EXTRAIT DU REGISTRE DES DÉLIBÉRATIONS DU CONSEIL MUNICIPAL

AVIS DU CONSEIL MUNICIPAL SUR LE PLAN LOCAL D'URBANISME INTERCOMMUNAL

Liste des observations/demandes de modifications sur le projet de PLUi Grand-Orly Seine Bièvre

COMMUNE DE FRESNES

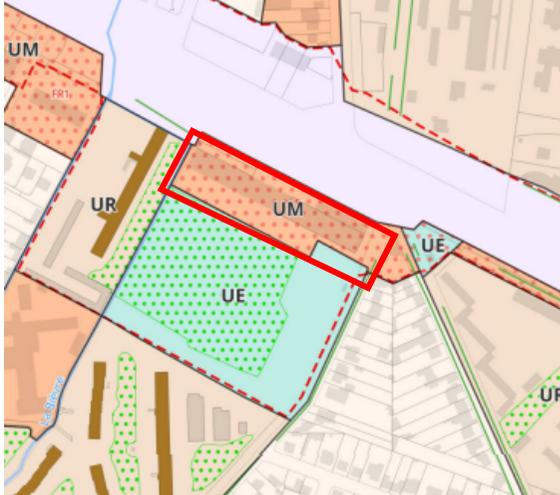
Numéro de la remarque	OAP concernée	Proposition de modification (pour le PLUi approuvé) Faire apparaître les modifications souhaitées en rouge rouge barré	Justification de la modification	Pièce jointe
F2	Mobilités et espaces publics	Intégrer une disposition permettant de préserver l'ouverture au public des cheminements doux existants traversant des emprises foncières privées.	Ces cheminements participent à la qualité du maillage piétons.

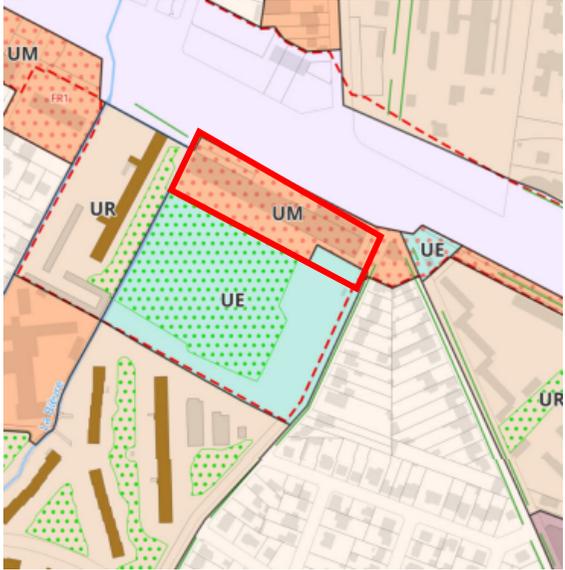
Numéro de la remarque	OAP concernée	Proposition de modification (pour le PLUi approuvé) Faire apparaître les modifications souhaitées en rouge barré	Justification de la modification	Pièce jointe
F3	Coupures urbaines	<p>parti d'aménagement :</p> <ul style="list-style-type: none"> ➤ Le Ru de Rungis qui traverse le Parc sera mieux mis en valeur et les continuités douces entre le Parc des Sports et le Parc des Aulnes seront favorisées. Le développement et la préservation de la biodiversité dans les deux parcs figureront comme des priorités dans ce secteur de projet. ➤ Le long du Parc des Sports, de nouveaux logements haut de gamme seront édifiés. Une attention particulière sera observée pour intégrer les logements dans cet environnement préservé. ➤ Nombre de logements approximatif prévus sur le secteur : 30 à 40 logements. ➤ Un nouveau groupe scolaire sera construit au cœur d'un cadre arboré. Sa conception pourra être exemplaire en termes de développement durable (biodiversité et performances énergétiques). ➤ Des stationnements réservés aux vélos seront implantés aux entrées des deux parcs et aux abords de l'école pour encourager les déplacements doux. <p>Parti d'aménagement : Requalifier les traversées :</p>	Descriptif correspondant à l'OAP parc des Aulnes – erreur matérielle

<p>Rond-Point Roosevelt</p> <ul style="list-style-type: none">• Carrefour avenue de la Division Leclerc / rue Emile Zola• Carrefour de la Déportation• Remettre en accessibilité la passerelle de la Bièvre. <p>Permettre la réalisation d'un bassin de rétention permettant la lutte contre les inondations par ruissellement et débordement de réseaux.</p>		
--	--	---	--	--

Pavillons 12-14 rue Henri Barbusse

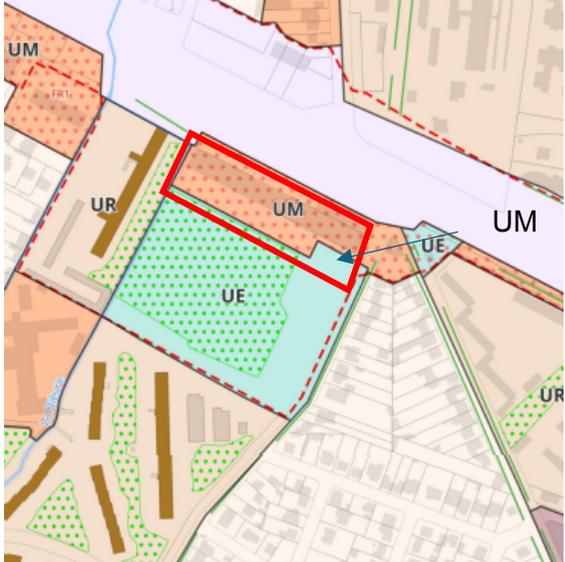
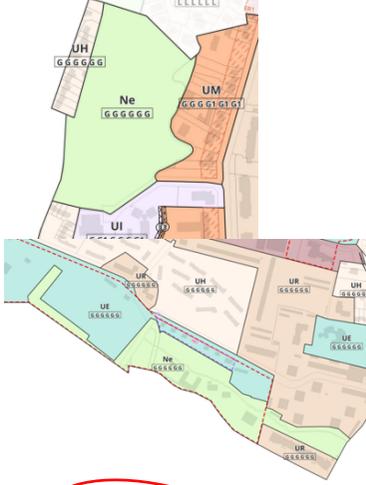
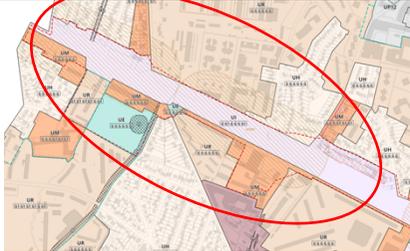
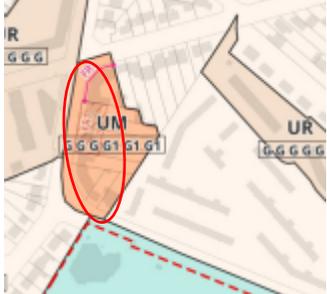
Numéro de la remarque	Article/dispositif concerné	Proposition de modification (pour le PLUi approuvé) Faire apparaître les modifications souhaitées en rouge rouge-barré	Justification de la modification
F12	Patrimoine bâti Fresnes	<p>Ajout :</p> <p>) Les ensembles d'architecture moderne</p> <p><u>Résidence de la Peupleraie</u> <u>Localisation</u> : V 80 à 82, V 84, V 87 à 89, V 90 à 93, V98 et 104, V 99 à 101- V113-114-132 à 135, V 106-107, V 109 à 111 – Boulevard Pasteur, rue du Docteur Emile Roux Epoque de construction : 1955 Caractéristiques : La Résidence de la Peupleraie, conçue par les architectes Marcel Roux et Charles Thomas en 1955, est issue du mouvement des Castors. Elle est composée d'immeubles collectifs de grande hauteur et d'une série de pavillons en bande, situés au cœur de grands espaces verts paysagers ouverts au public. La résidence a fait l'objet d'un classement au label Architecture Contemporaine Remarquable en 2008. Les immeubles sont caractérisés par leurs lignes simples, leurs expositions multiples ainsi que la conception en duplex des grands appartements. Les pavillons sont caractérisés par leur organisation qui opère des retraits entre les différentes unités d'habitation. Elles comportent des toits terrasses.</p> <p><u>Maisons en bande de la Résidence de Tourvoie</u> <u>Localisation</u> : parcelle– O 219 – boulevard Jean Jaurès La résidence de Tourvoie comporte un ensemble de maisons en bande construites entre 1953 et 1955. Ces pavillons sont une déclinaison du</p>	Protection existant au PLU actuel, mentionnée au plan de zonage
